제 목 2022년 안전쉼터 조성공사 미시공 공사비 과다 집행

※ 2022년 △△△△△△ 안전쉼터 조성공사

○ 현황사진

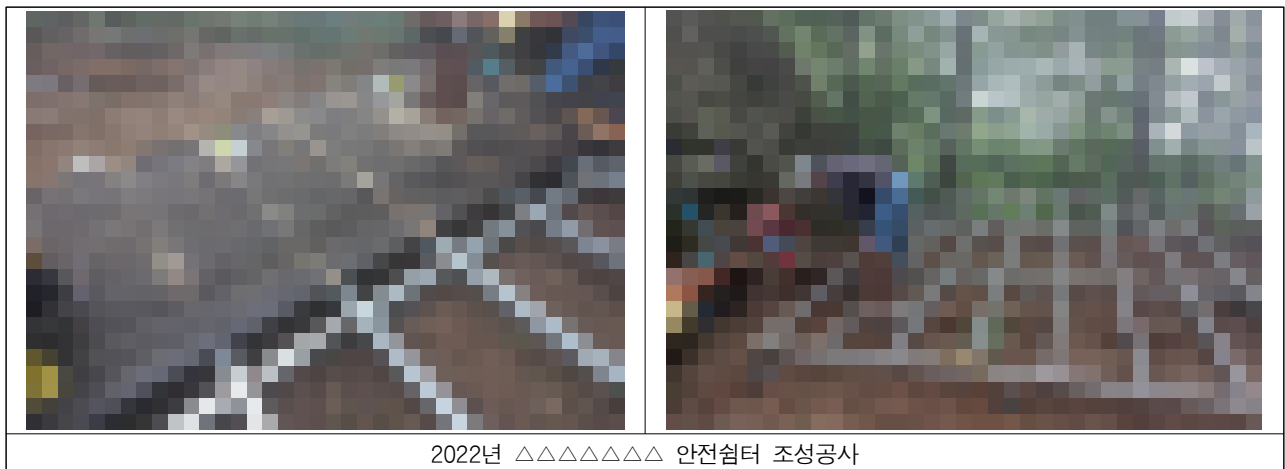
추진하면서 총 *개소에 안전쉼터 데크를 설치하였으며 준공도서(내역서 및 준공사진)를 확인한 결과, 위 현황사진과 같이 안전쉼터 데크(*개소) 모두에 녹막이페인트칠(*회)을 누락한 사실이 있음을 확인하였다. [표]에서처럼 녹막이페인트칠(*회)에 대하여 준공내역서 기준 일위대가 및 사업량을 고려 하였을때 미시공 공사비(금***,***원)를 과다 집행한 사실이 있다.

이사장(△△△△△△△△△△△△)은 미시공 공사비로 과다 집행한 공사비***,***원에 대하여 재정상 회수 조치하시기 바랍니다.(회수)
